**Avis délibéré de la mission régionale d'autorité environnementale
sur le projet de création et d'exploitation d'une installation de
transit, tri et regroupement de déchets dangereux porté par la so-
ciété SARPI La Talaudière sur la commune de Saint-Pierre-de-
Chandieu (69)**

Avis n° 2025-ARA-AP-1929

Avis délibéré le 16 septembre 2025

Figure 1: Implantation projetée (source dossier)

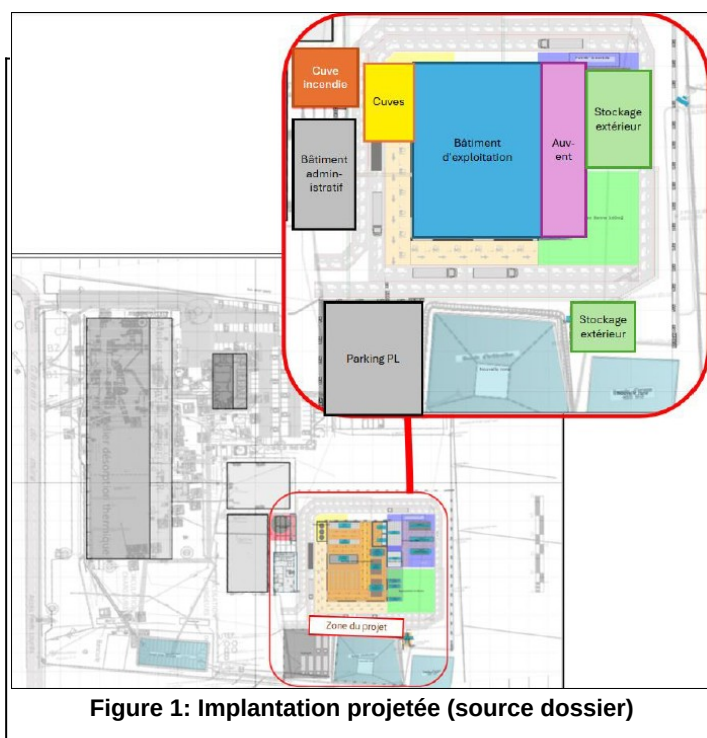
La quantité maximale de déchets dangereux susceptible d'être présente dans l'installation de Saint-Pierre de Chandieu est de 386 tonnes sans indiquer la quantité maximale actuelle de déchets dangereux transitant ou regroupés sur le site de Saint-Fons, ni le devenir de ce dernier site après transfert de l'activité de regroupement-transit. [Géorisques](#) indique que l'autorisation du site de Saint-Fons concerne un maximum de 503 tonnes de déchets dangereux, le futur site aura donc une capacité de stockage de déchets dangereux moindre que celle du site actuel. Par défaut, le devenir de l'ancien site de Saint-Fons est à intégrer au projet présenté.

L'Autorité environnementale recommande de compléter le dossier en indiquant la capacité maximale présente de déchets dangereux du site de Saint-Fons, ainsi que le devenir du site de Saint-Fons.

Figure 5: Schéma de gestion des eaux (source dossier)

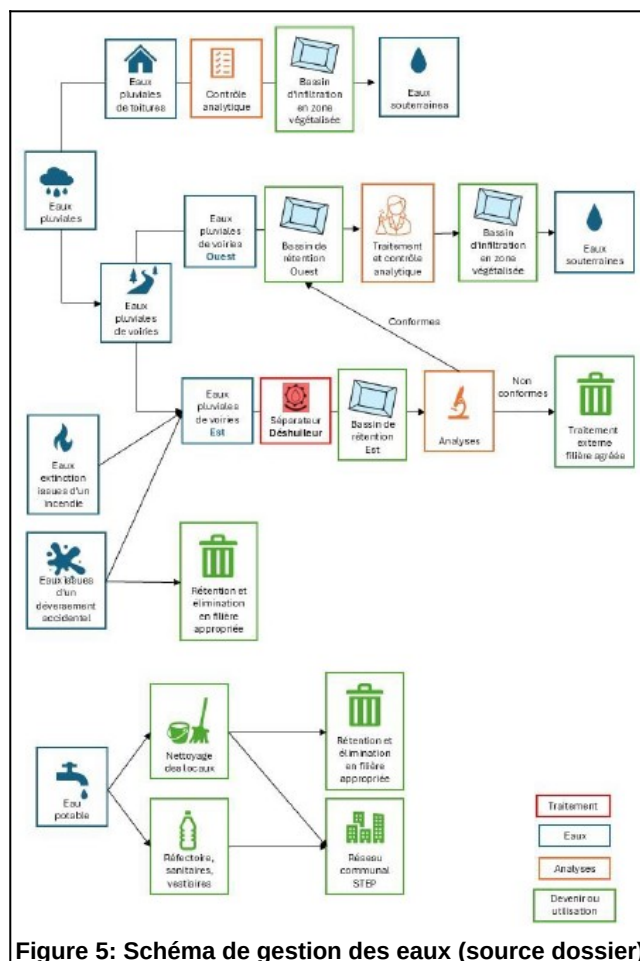
Les mesures prises pour réduire le risque de contamination de la nappe sont les mêmes que pour le sol et sous-sol (plateforme étanche, stockage des produits liquides sur rétentions et surveillance par capteur du bassin notamment). Toutefois, le dossier ne précise pas si une surveillance (fréquence, substances suivies...) de la qualité des eaux souterraines sera mise en place pour s'assurer de l'efficacité et de la pérennité de ces mesures.

L'Autorité environnementale recommande :

- **de présenter le nombre et l'emplacement des ouvrages de suivi de la nappe, les paramètres et la fréquence de surveillance de la qualité des eaux souterraines envisagée pour le projet, au regard de la nature des déchets transitant sur le site ;**
- **de présenter la convention de rejet au milieu naturel des eaux météoriques et des eaux résiduelles souillées entre les deux sociétés SARPI.**
